BOLETÍN DE PRODUCTO

Accupart ahora ofrece un kit de conversión de compresores de aire Cat

**KIT DE CONVERSIÓN DE CODO MIDC285-8823K ,
CAT N270/EL365, C-15**

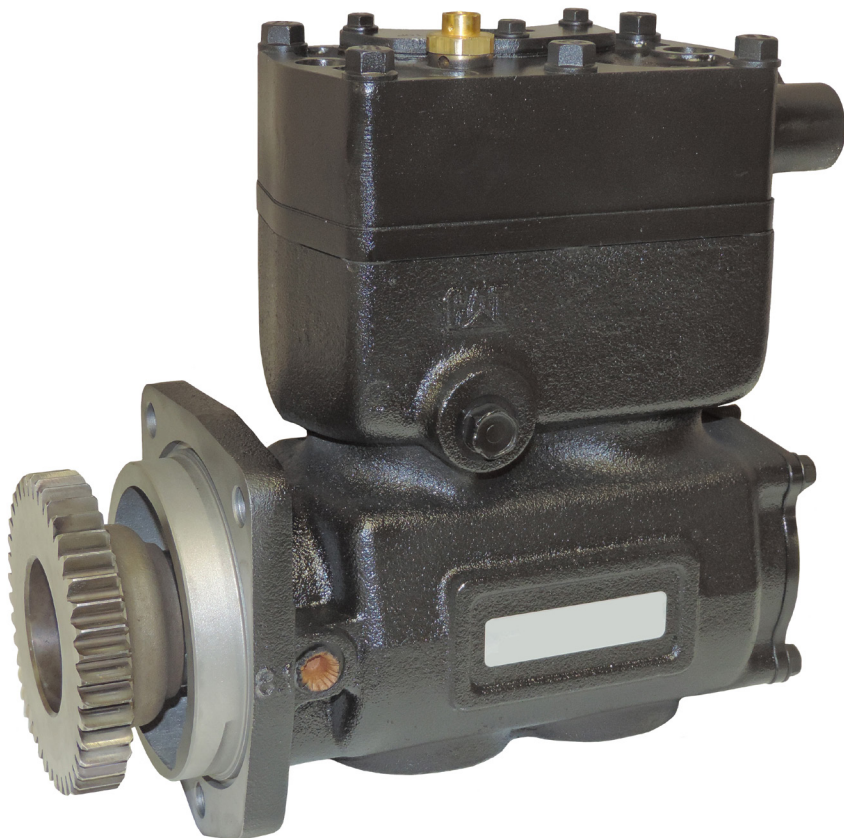
Si su motor Cat está pasando aceite con su compresor de aire 270-365, lo más probable es que se deba a la configuración de las tuberías de admisión de aire. La mayoría de los compresores de hoy utilizan presión positiva en la admisión del compresor, pero en el período de 2006 a 2007, Cat cambió la tubería a una asperción natural o presión negativa. Este cambio resultó en un mayor paso de aceite al sistema de aire de los camiones en muchos vehículos.

Accupart ofrece ahora una solución a este problema mediante un kit de conversión que le permite cambiar la entrada del compresor a presión positiva utilizando el aire de turbo del motor que alimenta la entrada del mismo. Algunos reconstructores de hoy lo están haciendo un cambio obligatorio como parte de la oferta de garantía del compresor de aire. Solicite sus kits hoy y evite que el compresor de sus clientes bombee aceite de forma permanente.
